# 放射性物質分析・研究施設第2棟の 実施計画の変更認可申請について

2023年6月19日

東京電力ホールディングス株式会社  
国立研究開発法人日本原子力研究開発機構

### ➤ 【第7回 技術会合（2023年3月6日）の指摘事項への回答】

#### 3.3 セル・グローブボックス用換気空調設備の耐震クラスについて (3/3)

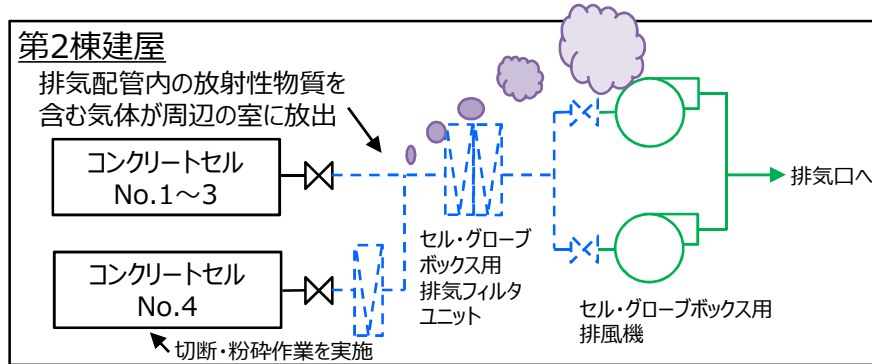
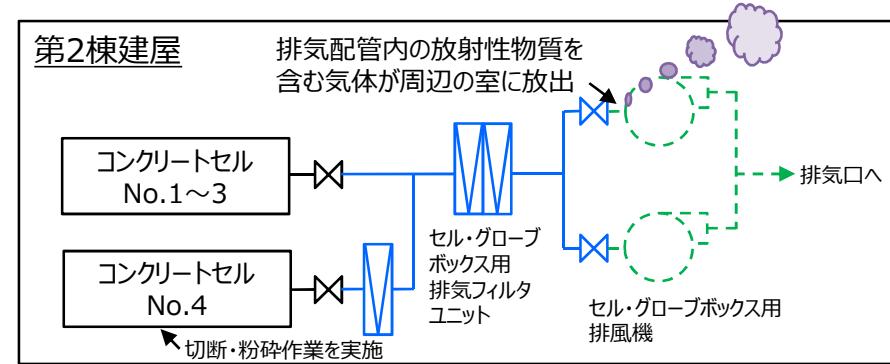
- 『使用施設等の位置、構造及び設備の基準に関する規則 第27条（非常用電源設備）』に基づき、非常用電源設備を設置する。なお、非常用電源設備の耐震クラスについては、給電先設備を耐震Cクラスと評価できるため、非常用電源設備についても耐震性をCクラスとして設置する。

セル・グローブボックス用換気空調設備について、それぞれの機器が損傷したときの敷地境界線量を評価し、耐震クラス分類を行った。なお、②「セル・グローブボックス用排風機の上流の弁より下流側」については、セル・グローブボックス用排気フィルタユニットの除染係数 $10^7$ ※1を考慮する。

よって、セル・グローブボックス用換気空調設備の耐震クラスは、「セル・グローブボックス用排風機の上流の弁まで」をB+クラス、「セル・グローブボックス用排風機上流の弁より下流側」をCクラスとする。

「東京電力福島第一原子力発電所における放射性物質の閉じ込め機能を有する 施設・設備に対する非常用電源設備の設置要否及び具体的な要件について」を踏まえると、非常用電源設備から給電するセル・グローブボックス用排風機はCクラスであることから、非常用電源設備はCクラスとなる。
